Annexe 2

Dans le cadre de l'enquête publique du projet éolien des Quatre Peupliers, M. a formulé une liste de remarques/questions.

Le présent document apporte des réponses à chacune des interrogations formulées. Les questions sont encadrées. Les éléments de réponse sont en-dessous.

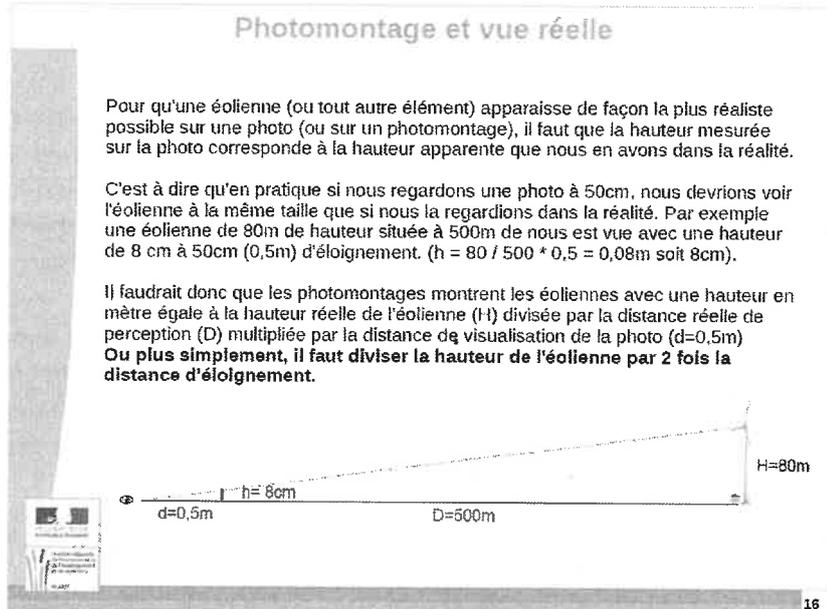
- A noter qu'au paragraphe 7.8 du livre 4a, on chasse le daim et le moufflon (page 180).
- Pourquoi les photomontages les plus réalistes ne sont pas réalisés ? le parc marin de Saint-Nazaire vient ainsi de faire l'objet de vives critiques des élus locaux qui s'estiment trompés par les photomontages présentés et un maire de la Vienne pourtant initialement favorable au projet, vient d'attaquer le promoteur pour photomontage mensonger. L'étude d'impact conclue évidemment à un impact faible à modéré. Et si le modéré était inacceptable ? Considérer que le photomontage de la page 333 du même volume est d'un impact faible et une vraie malhonnêteté.

S'agissant de la réalisation et le rendu des photomontages de l'étude d'impact de la DAE, ils suivent scrupuleusement la méthodologie imposée par la DREAL.

Les photos ont été prises à l'endroit où l'impact était considéré le plus fort, par temps clair, à feuilles tombées afin de limiter les masques visuels.

Carte 1 : Raccordement interne du projet des Quatre Peupliers

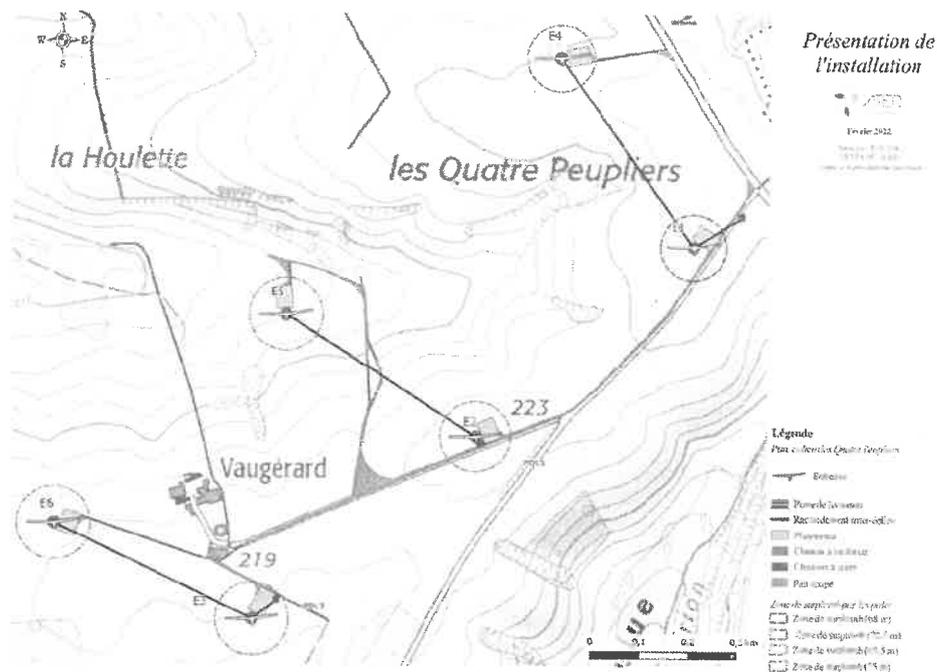
Comme dans toutes les demandes d'autorisation actuellement déposées, le poste de raccordement n'est pas fixé à la date de l'enquête publique. A quel poste sera relié le projet ? Pour une bonne et complète information de la population, ne faudrait-il pas préalablement connaître les postes de raccordement choisis par EDF en fonction de la puissance du parc ce qui a une incidence sur les travaux à réaliser ?

Les réseaux de raccordement électrique ou téléphonique (surveillance) entre les éoliennes et les postes de livraison (réseau interne) seront enterrés sur toute leur longueur en reliant les éoliennes et les postes de livraison entre eux. La tension des câbles électriques est de 20 000 V. La carte ci-après illustre notamment le tracé prévisionnel des lignes 20 kV internes au parc éolien, reliant toutes les éoliennes jusqu'aux postes de livraison. Il est donné à titre indicatif car pouvant être amené à évoluer.

Le raccordement du projet éolien au poste source (réseau externe) est à la charge de l'exploitant.

Toutefois, le gestionnaire de réseau est responsable du choix du tracé retenu, il est donc impossible de connaître à l'avance ce dernier. A ce stade de développement du projet éolien, la décision du tracé de raccordement externe par le gestionnaire de réseau n'est pas connue, puisque la demande de raccordement est déposée une fois l'arrêté d'obtention de l'autorisation environnementale délivré.

Figure 1: Avis d'agence immobilières proposant des habitations à proximité de parcs éoliens (CAUE de l'Aude).

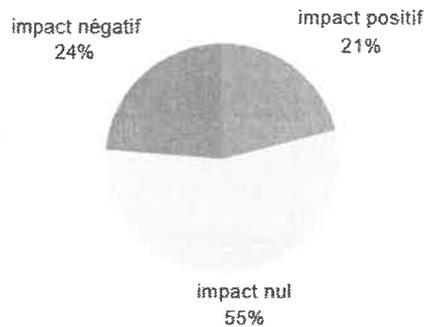
Le jugement du TA de Nantes du 18 décembre 2020 a imposé à l'Etat une baisse de la taxe foncière pour un plaignant en raison de la diminution de la valeur locative de sa maison. Les habitations les plus proches des parcs ne subiront-elles pas cet impact ?

Dans les secteurs en tension, l'impact est peut-être modéré mais les agents immobiliers reconnaissent que la présence d'éoliennes diminue le nombre de candidats à un achat et que parfois le prix est minoré jusqu'à 20% (expérience personnelle).

Jusqu'à aujourd'hui, aucune étude sérieuse n'a démontré que la présence d'éoliennes avait un impact significatif sur le marché immobilier dans les communes proches.

Une étude a été réalisée par le conseil d'architecture, d'urbanisme et de l'environnement (CAUE) de l'Aude en octobre 2002 auprès des agences immobilières proposant des habitations à proximité des parcs éoliens. La région Languedoc-Roussillon, disposait déjà de plusieurs centrales éoliennes sur son territoire. 76% des agences interrogées ont déclaré que les parcs éoliens avaient un impact positif ou nul sur la vente de l'immobilier.
